SERVICE-INFO

Monteringsanvisning för avlänkingsrullar 532 0158 10 och 532 0189 10

532 0158 10 (gammalt)
532 0189 10 (nya)

059 109 244 (gammalt)
059 109 244 B (nya)

Bild 1: 532 0158 10 (tidigare version)

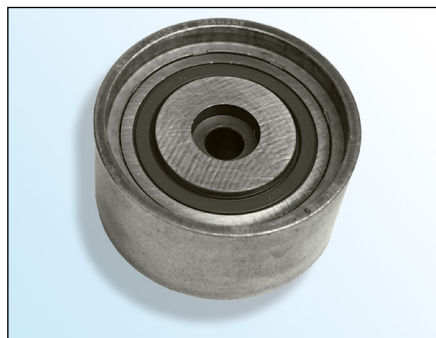
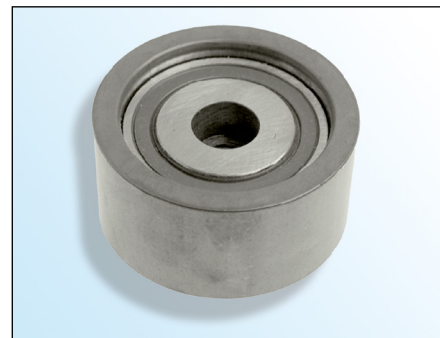
Avlänkingsrulle **532 0158 10** måste monteras med insexskruv med gänglängd **40 mm**.

Avlänkingsrulle **532 0189 10** måste monteras med insexskruv med gänglängd **30 mm**.

Avlänkingsrulle **532 0158 10** har bytts ut mot rulle **532 0189 10**.

Avlänkingsrullen skall monteras med den skruv som levereras med i förpackningen.

Användning av felaktig skruv kan leda till motorskador.
